**AVIS RELATIF À LA PROTECTION
CONTRE LES EVENTUELS EFFETS NOCIFS ET NUISANCES
PROVOQUÉS PAR LES RAYONNEMENTS NON IONISANTS
GÉNÉRÉS PAR DES ANTENNES ÉMETTRICES STATIONNAIRES**

Commune : COURT-SAINT-ETIENNE - Exploitant : CITYMESH

Référence exploitant : BW00058_A

Rapport n° 1905 / 2025

Figure 1 : Vue en plan des lieux de séjour et des points de contrôle

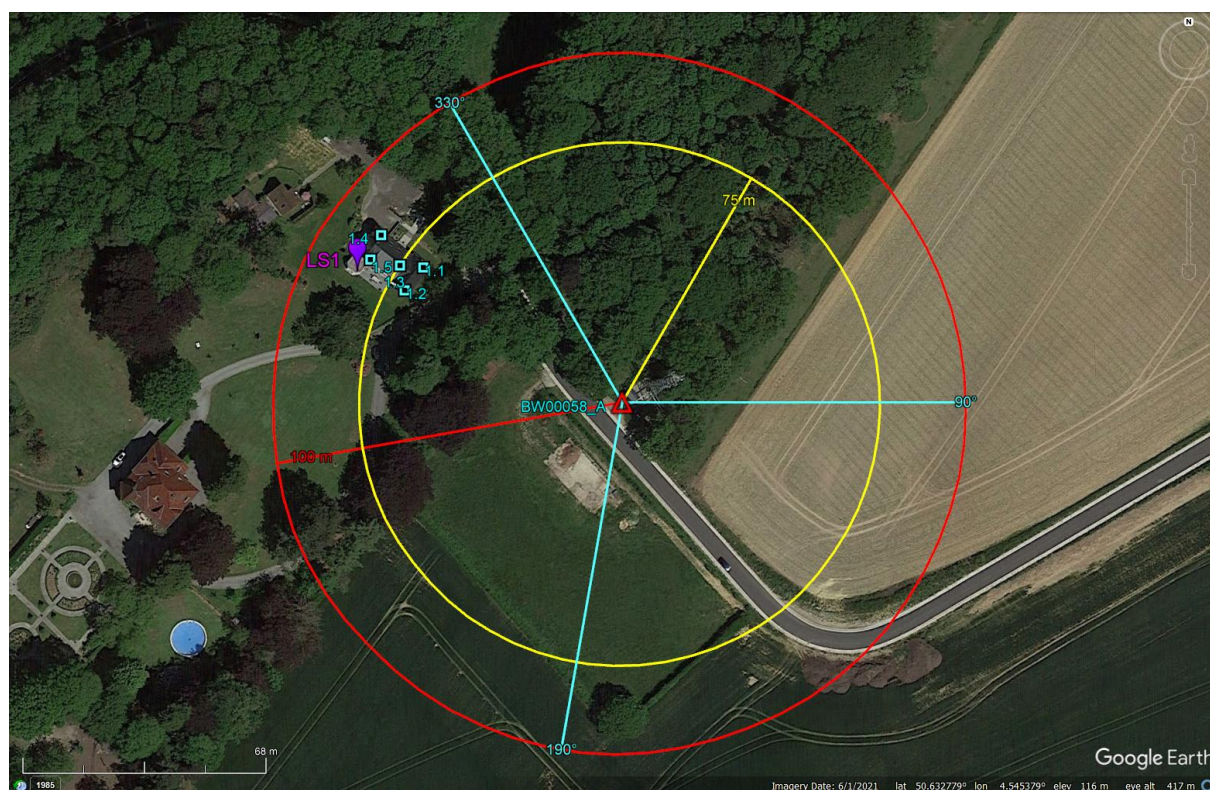
N° point de contrôle	LS	Atténuation (dB)	Indice d'exposition relatif à la limite par installation IE_i
4	LS1	3,0	0,198
5	LS1	3,0	0,159
3	LS1	3,0	0,137
1	LS1	3,0	0,096
2	LS1	3,0	0,087

En ce qui concerne les antennes de l'installation mentionnées dans le tableau 1, la distance maximale à laquelle la limite pourrait être atteinte, à l'extérieur, est égale à 93,6 m. S'il n'y a pas de LS à une distance inférieure, les antennes respectent forcément la limite d'immission.

Dans le cas des LS situés à l'intérieur des bâtiments, une atténuation d'obstacle est prise en compte et il en résulte que la distance maximale à laquelle la limite pourrait être atteinte se réduit à 66,9 m.

Figure 2 : Vue en plan des installations d'antennes dans un rayon de 300 mètres autour de l'installation faisant l'objet de la demande d'avis

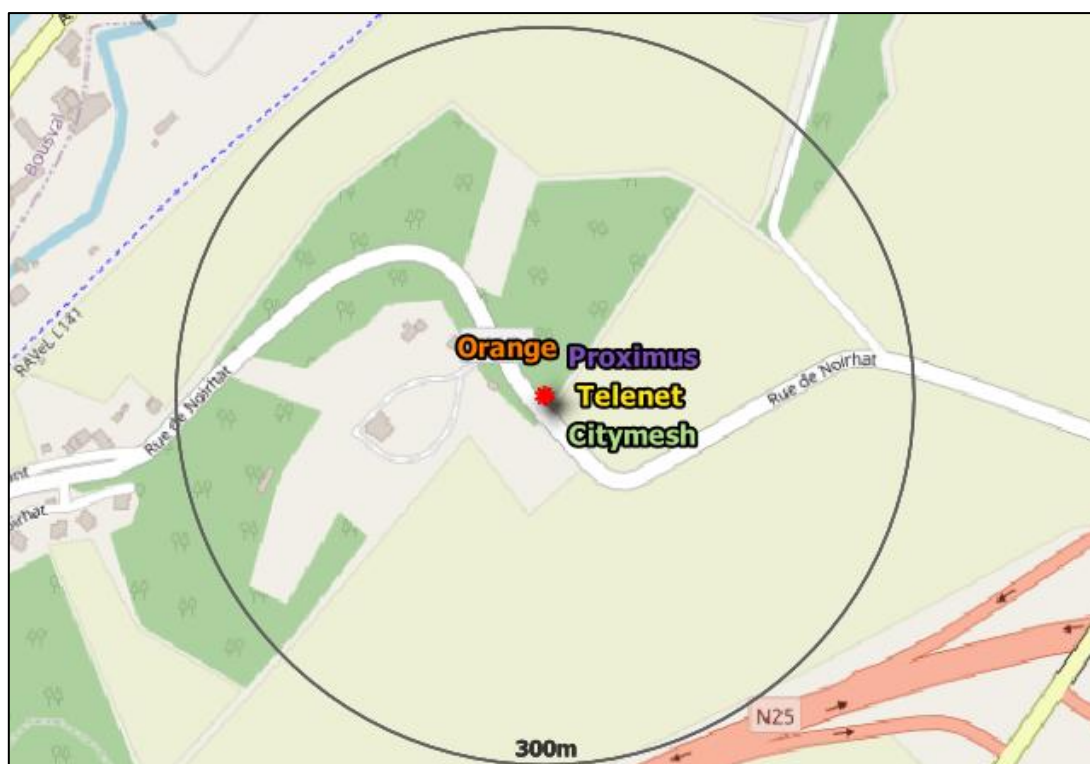
- a) il y a au plus 4 installations d'antennes émettrices stationnaires présentes dans la zone d'évaluation de 300 mètres de rayon représentée dans la figure 2, y inclus l'installation référencée dans le paragraphe 2 : la limite cumulative définie à l'article 4, §2 du décret est nécessairement respectée dans les lieux de séjour à l'intérieur de la zone d'évaluation de 300 mètres de rayon ;

- b) il y a exactement 5 installations d'antennes émettrices stationnaires présentes dans la zone d'évaluation de 300 mètres de rayon représentée dans la figure 2, y inclus l'installation référencée dans le paragraphe 2 et il existe, pour 3 ou 4 de ces installations, un avis attestant le respect de la limite abrogée de 3 V/m : la limite cumulative définie à l'article 4, §2 du décret est nécessairement respectée dans les lieux de séjour à l'intérieur de la zone d'évaluation de 300 mètres de rayon ;

- c) dans tous les autres cas, il a été vérifié que la limite cumulative définie à l'article 4, §2 du décret n'est pas dépassée dans les lieux de séjour sur base du nombre d'installations localisées dans la zone d'évaluation de 300 mètres de rayon représentée dans la figure 2, de leur localisation ainsi que des données inscrites dans la figure 1 et au paragraphe 4 du présent avis et dans les avis attestant le respect de la limite par installation ou de la limite abrogée de 3 V/m relatifs aux autres installations reprises dans la figure 2.

Compte tenu des considérations ci-dessus, il apparaît que l'intensité du rayonnement électromagnétique généré, dans les lieux de séjour situés dans un rayon de 300 mètres autour de l'installation référencée dans le paragraphe 2, par l'ensemble des antennes émettrices stationnaires de l'ensemble des exploitants du même site d'antennes émettrices stationnaires respecte la limite fixée à l'article 4, § 2 du décret.
